Oggetto: [ID_VIP 9848] Progetto di un impianto agrivoltaico, della potenza di 25 MW e delle relative opere di connessione alla RTN, da realizzarsi nel comune di Brindisi (BR), in Località "Masseria Restinco" - Acea Solar S.r.l. - controdeduzioni al parere reso dal Comune di Brindisi con nota prot. n. 89615/2023

la proponente **ACEA SOLAR S.R.L.** (di seguito "Società") formula le seguenti controdeduzioni in relazione al parere indicato in oggetto.

DESCRIZIONE
 Analisi del P.R.G. Comunale: Comune di Brindisi

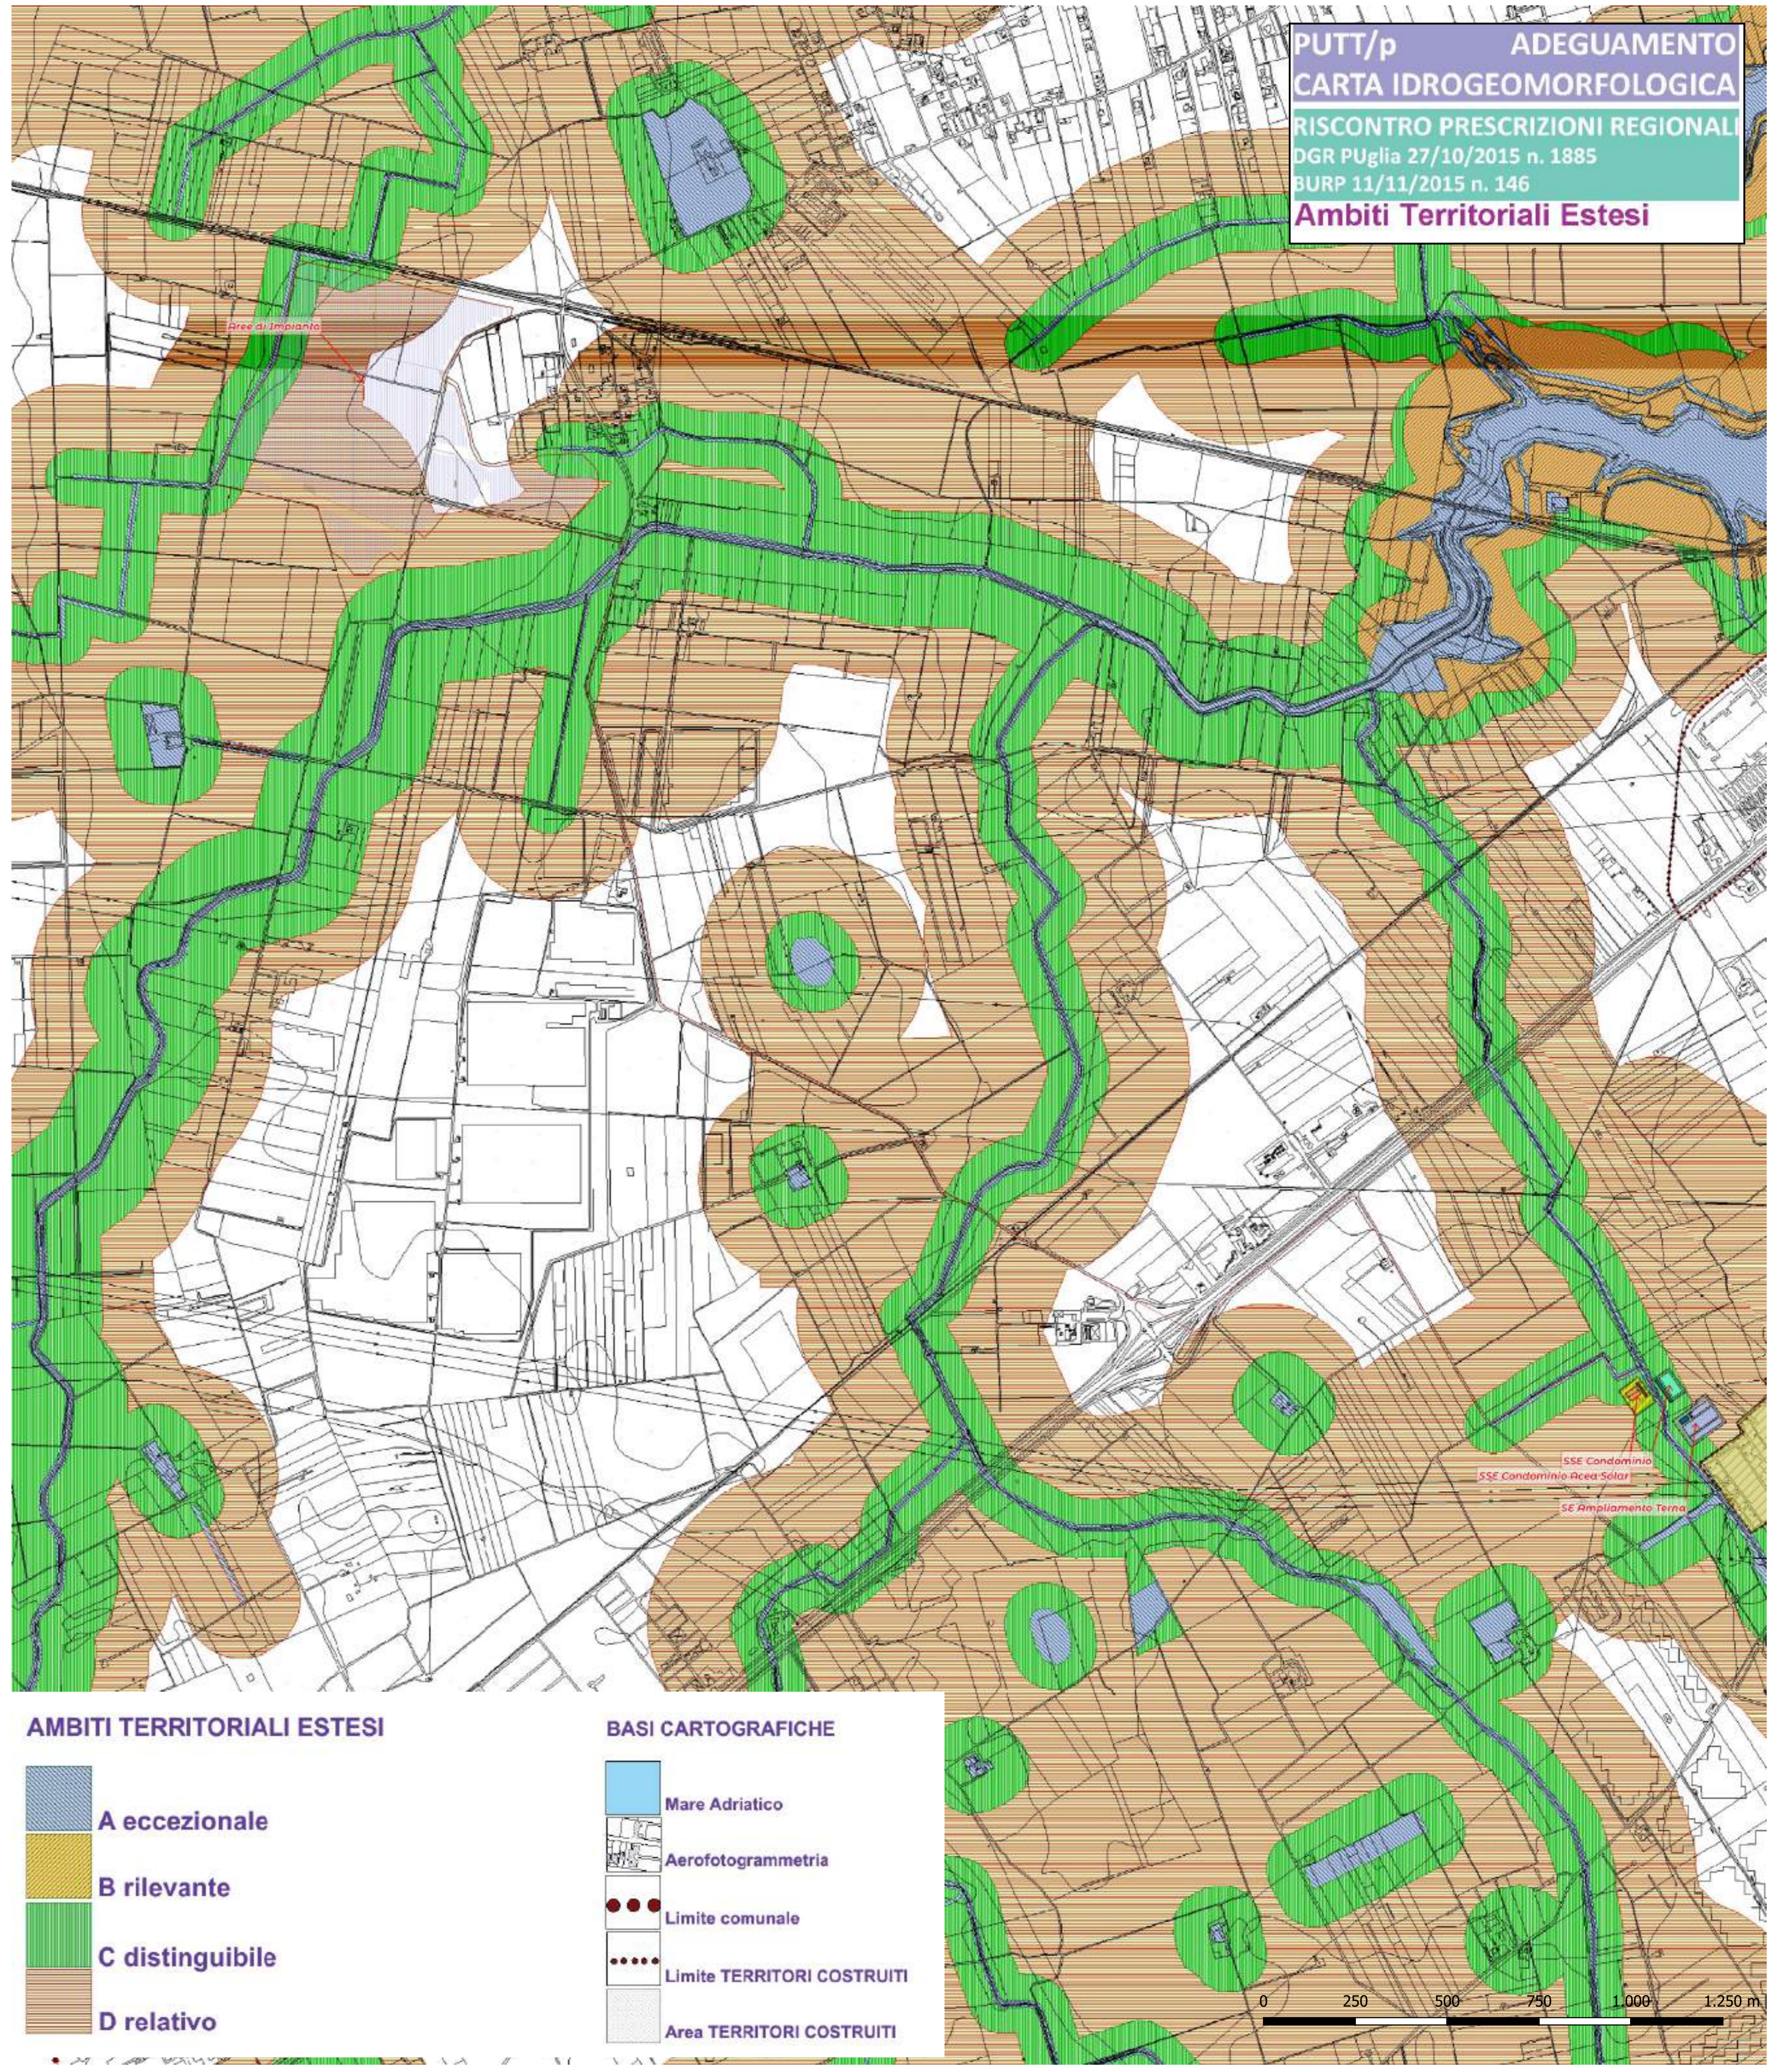
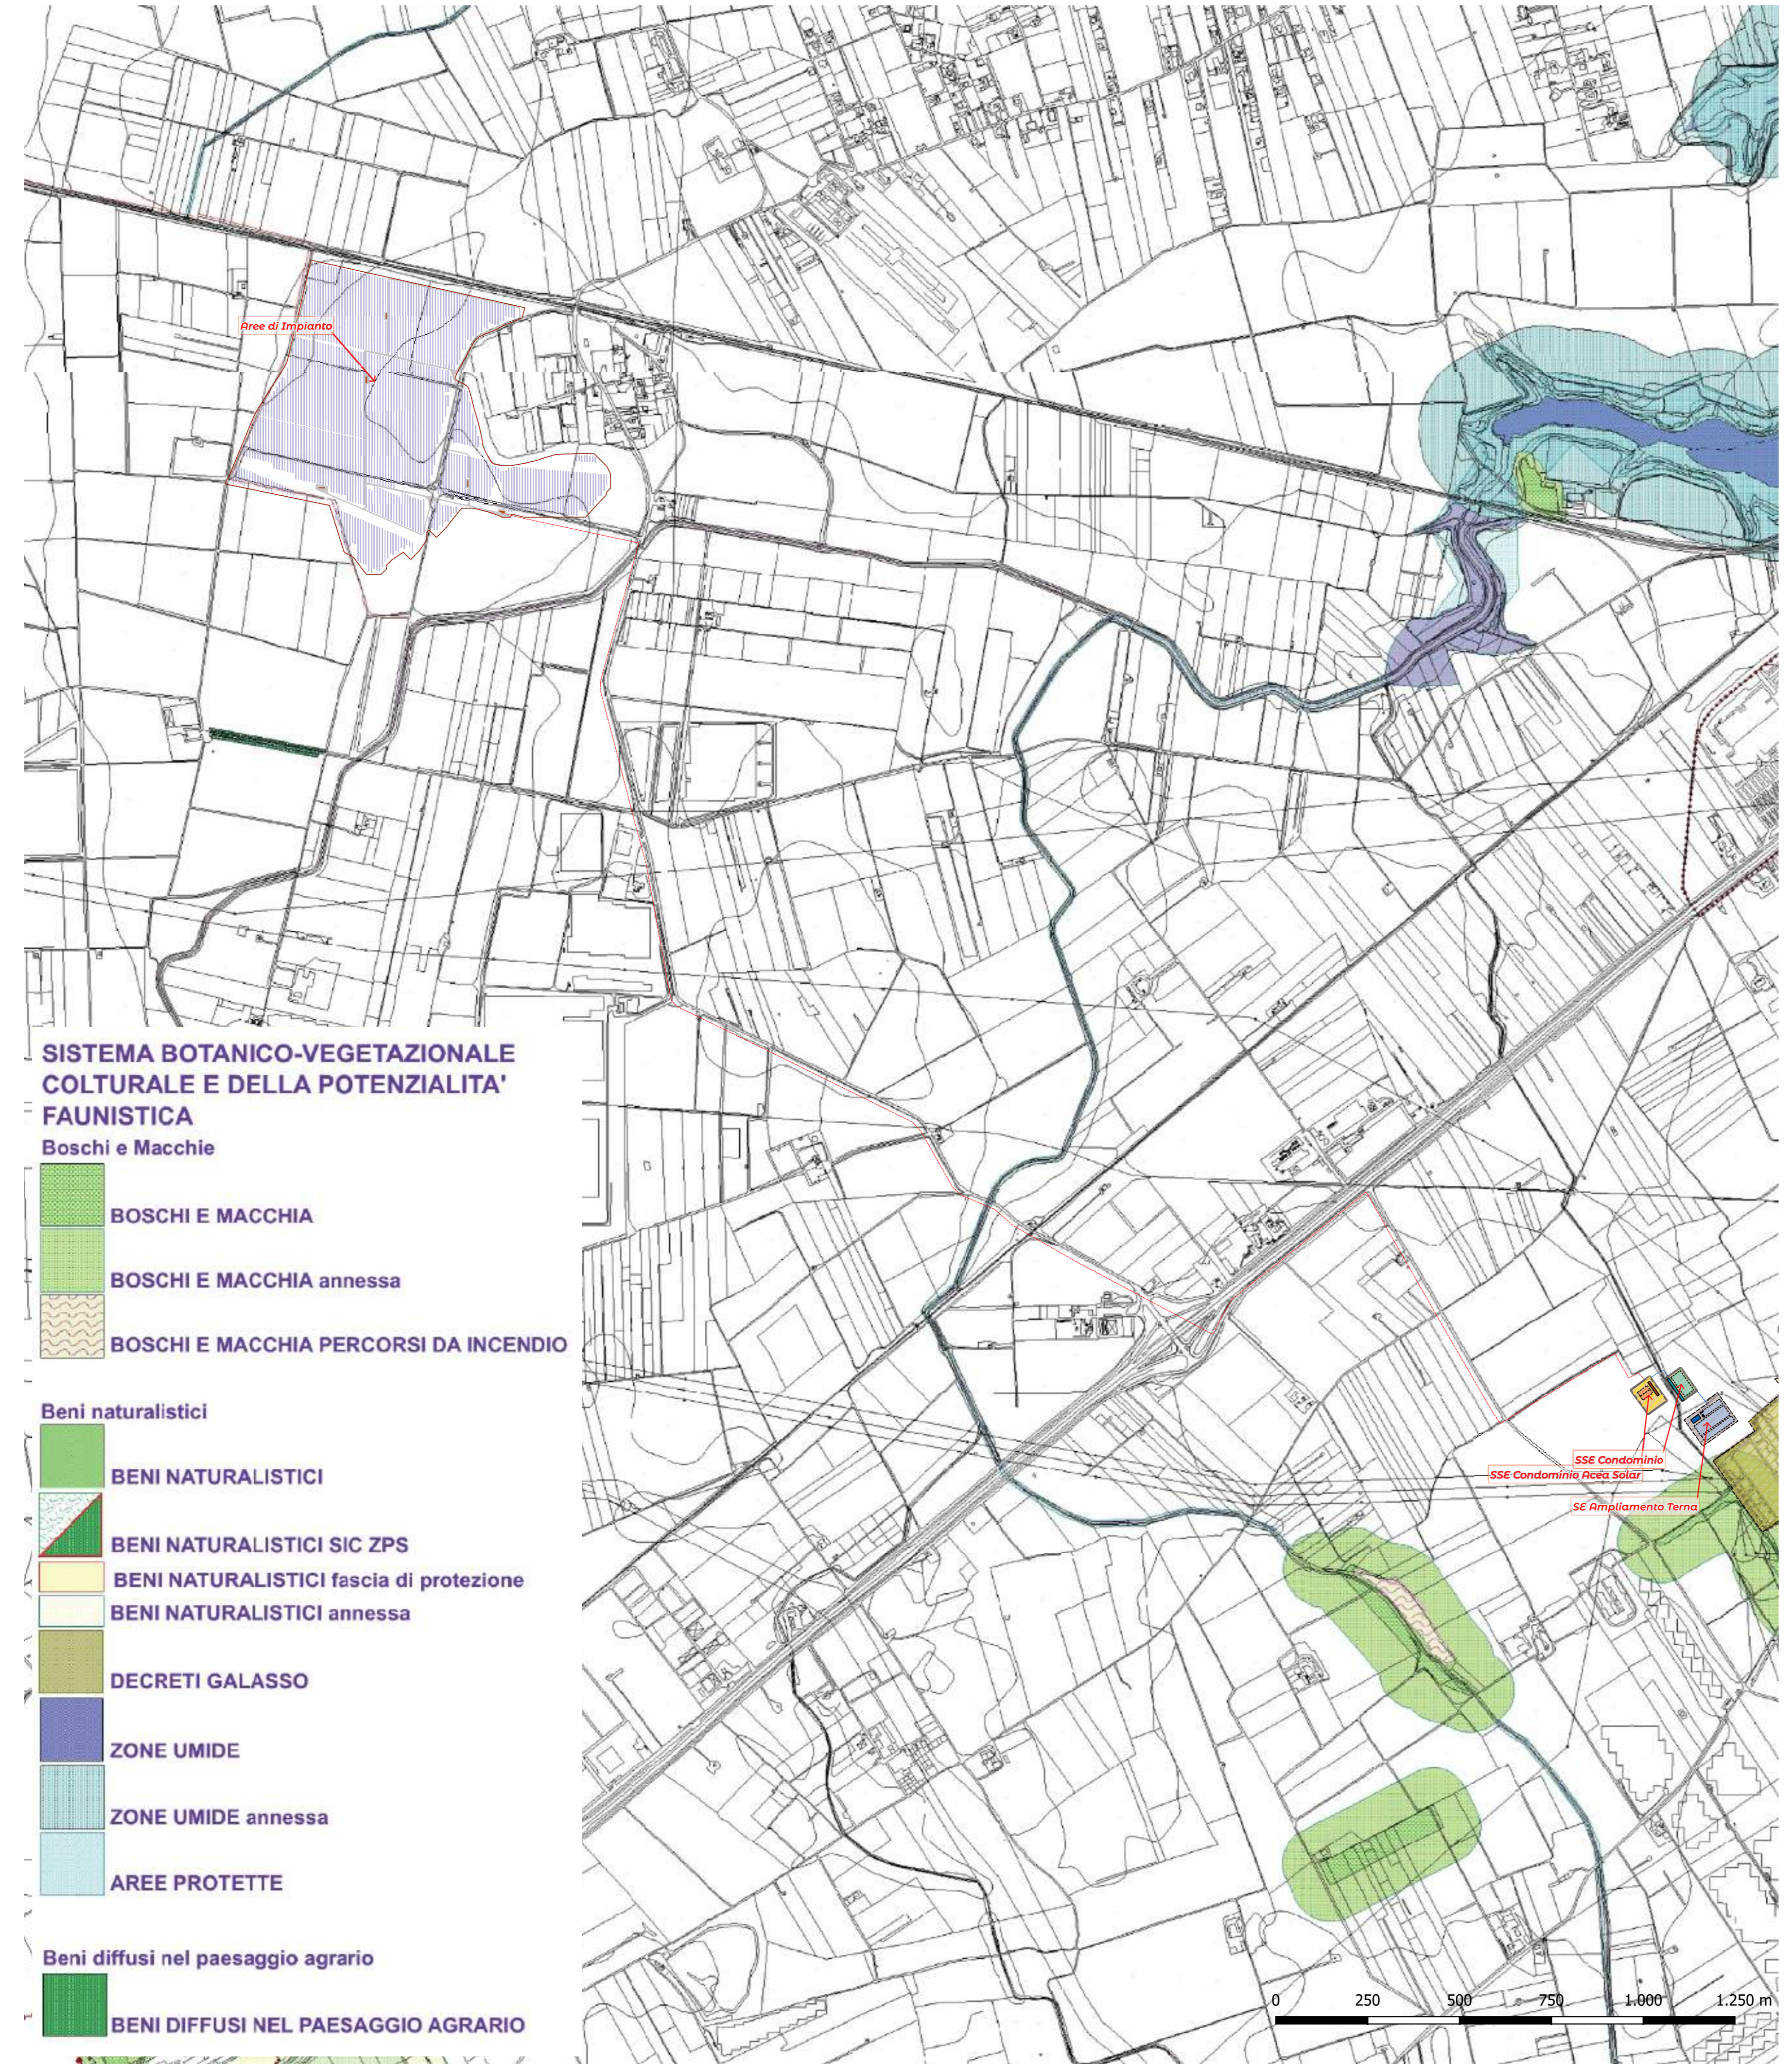
- a) *“per quanto concerne le opere di collegamento [...] in riferimento all'analisi delle interferenze rilevate, la realizzazione dei collegamenti mediante cavi interrati necessitano approfondite analisi geologiche del sito. Tuttavia, dalla disamina della documentazione grafica e testuale non è stato possibile desumere le caratteristiche geologiche del sito e, dunque, se gli stessi interventi possono essere compatibili con le prescrizioni di base Corsi d'acqua [...] nel rispetto delle prescrizioni di base dell'art 3.08 NTA Putt/p”;*

- i. **In relazione al profilo di cui al punto sub a)**, occorre anzitutto premettere che le richiamate NTA del Putt/p non sono più vigenti, in quanto l’intero Piano è stato sostituito dal PPTR della Regione Puglia, alle cui disposizioni i Comuni hanno peraltro l’obbligo di conformare i propri strumenti urbanistici.

Con specifico riguardo alla realizzazione delle opere di connessione alla rete elettrica, peraltro, la disposizione di cui all’art. 3.08, punto 4.1, lett. b), delle NTA del Putt/p, non subordina affatto la realizzazione delle opere interrate al previo accertamento delle caratteristiche geologiche del sito ma, al contrario, prevede l’ammissibilità anche delle infrastrutture non completamente interrate o aree, a condizione che “le caratteristiche geologiche del sito escludano opere nel subalveo”, ovvero che non sia possibile realizzare opere interrate.

La disposizione in commento, peraltro, è oggi completamente sostituita dall’art. 46, co. 2, lett. a10), delle NTA del PPTR che – non solo prevede l’ammissibilità di “tutti gli impianti a rete se interrati sotto strada esistente ovvero in attraversamento trasversale utilizzando tecniche non invasive che interessino il percorso più breve possibile” (come avviene nel caso di specie) – ma anche con riferimento alle opere fuori terra fa espressamente salva l’ammissibilità delle “opere elettriche in media e bassa tensione necessarie agli allacciamenti delle forniture di energia elettrica” senza alcun richiamo all’esigenza di accertare le caratteristiche geologiche del sito.

Il richiamo all'art. 3.08 delle NTA del Putt/p, dunque, oltre che inconferente (stante la vigenza del PPTR), si palesa altresì errato, non essendo ivi prevista alcuna condizione per la realizzazione di opere interrato.

Ad ogni buon conto, si allega alla presente apposito elaborato attestante la compatibilità dell'intervento con la disciplina dei Corsi d'Acqua di cui alle NTA del PRG adeguato al Putt/p (**All. Tav. Unica - P.R.G. Comunale_PUG Brindisi**);
